福島第一原子力発電所 特定原子力施設に係る実施計画変更比較表（第Ⅱ章 2.16.3 高性能多核種除去設備）

福島第一原子力発電所 特定原子力施設に係る実施計画変更比較表（第Ⅱ章 2.36 雨水処理設備等）

福島第一原子力発電所 特定原子力施設に係る実施計画変更比較表 (別冊 1 4 雨水処理設備等に係わる補足説明)

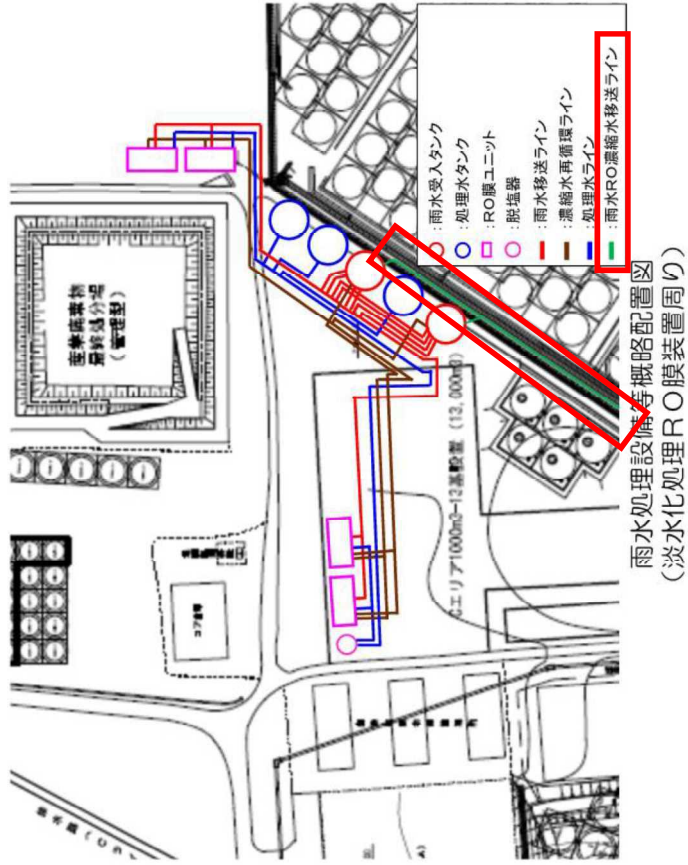
変更前			変更後			変更理由
	呼び径／厚さ 材質 最高使用圧力 最高使用温度	50A／Sch. 80 80A／Sch. 40 STPT410 0.98MPa 40℃		呼び径／厚さ 材質 最高使用圧力 最高使用温度	50A／Sch. 80 80A／Sch. 40 STPT410 0.98MPa 40℃	
⑩淡水化処理RO膜装置雨水受入タンクから雨水RO濃縮水受入タンク入口分岐まで	呼び径 材質 最高使用圧力 最高使用温度	80A相当 合成ゴム 0.5MPa 40℃	※ 2.5.2.1.1 汚染水処理設備，貯留設備（タンク等）及び関連設備（移送配管，移送ポンプ等）			淡水化処理RO膜装置雨水RO濃縮水移送ラインの設置中止に伴う記載の変更
	呼び径 材質 最高使用圧力 最高使用温度	75A相当，100A相当 ポリエチレン 0.5MPa 40℃				
※ 2.5.2.1.1 汚染水処理設備，貯留設備（タンク等）及び関連設備（移送配管，移送ポンプ等）

II-2-36-添 2-3

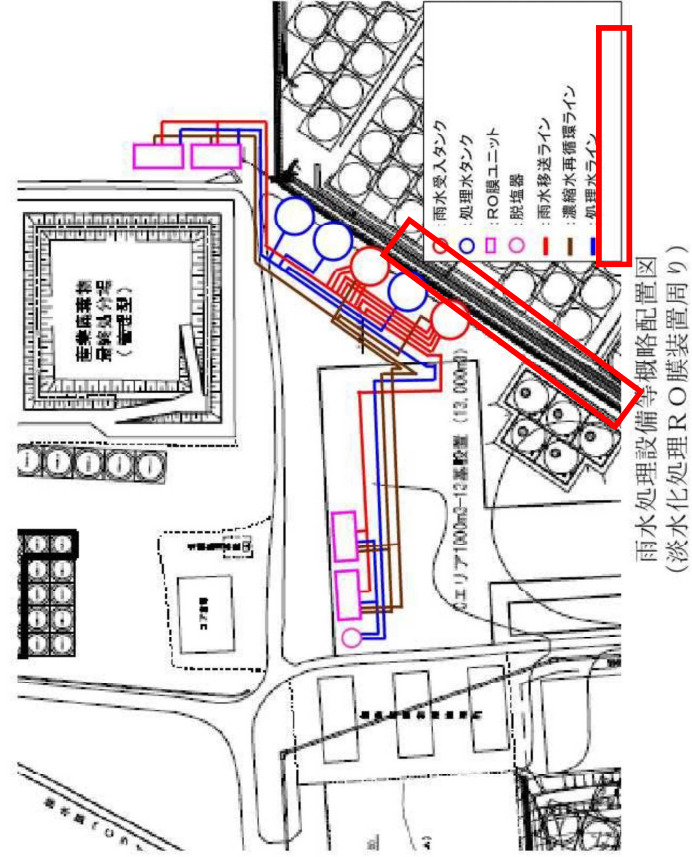
淡水化処理RO膜装置雨水RO濃縮水移送ラインの設置中止に伴う概略配置図の変更

図1 雨水処理設備等の概要図

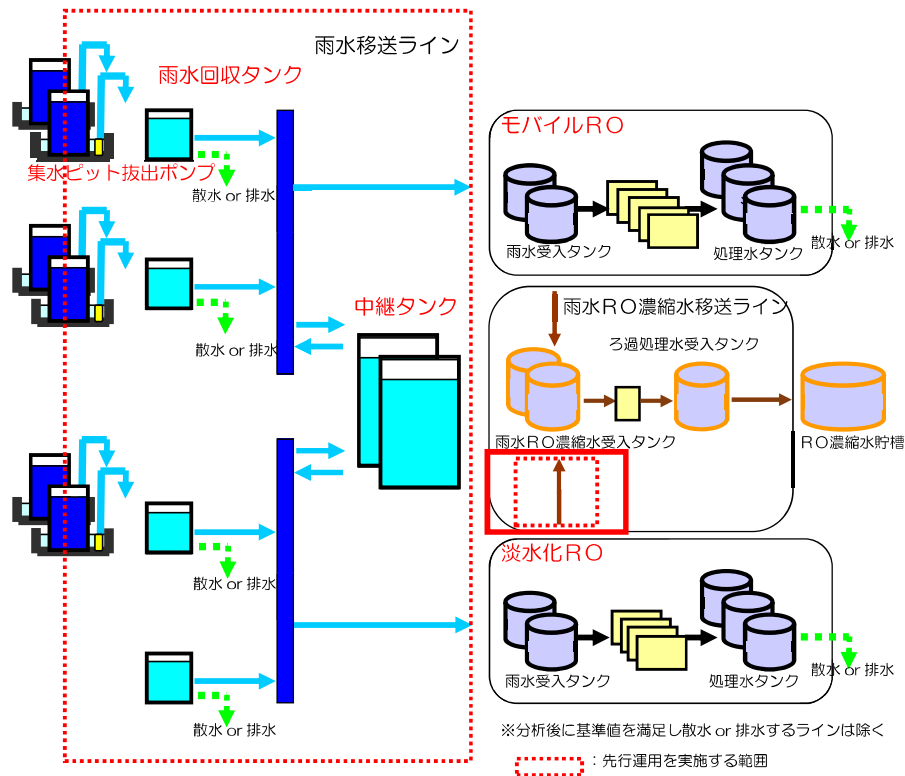
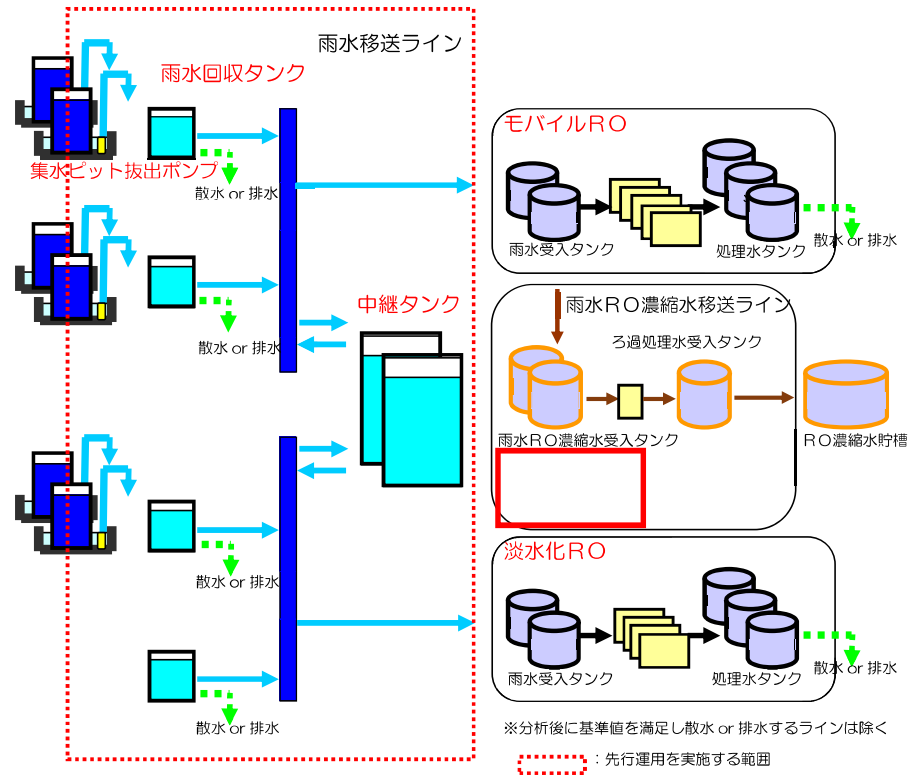
淡水化処理RO膜装置雨水RO濃縮水移送ラインの設置中止に伴う先行運用について記載を削除

図3 雨水処理設備等の先行運用例

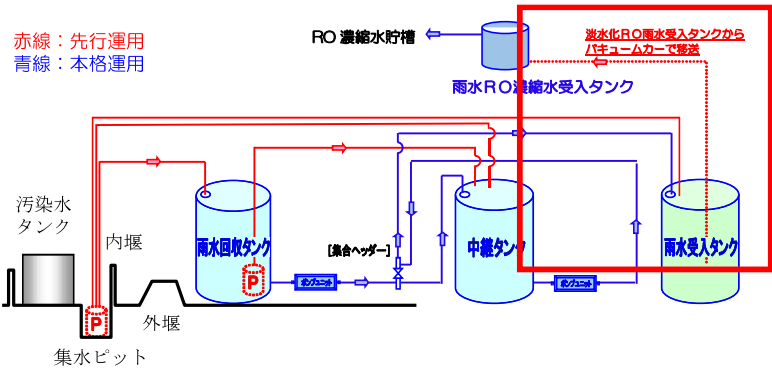
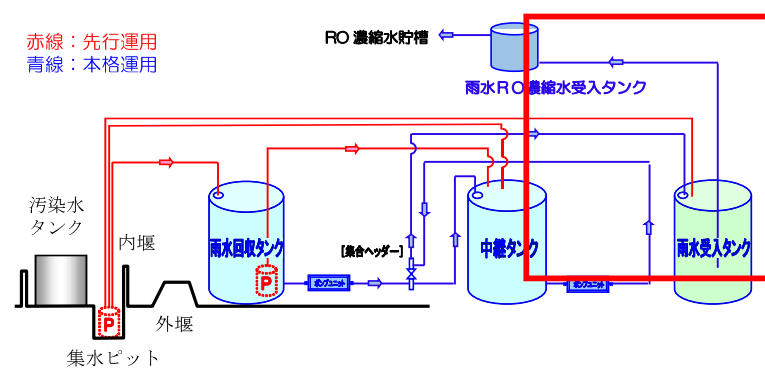
淡水化処理RO膜装置雨水RO濃縮水移送ラインの設置中止に伴う先行運用について記載を削除
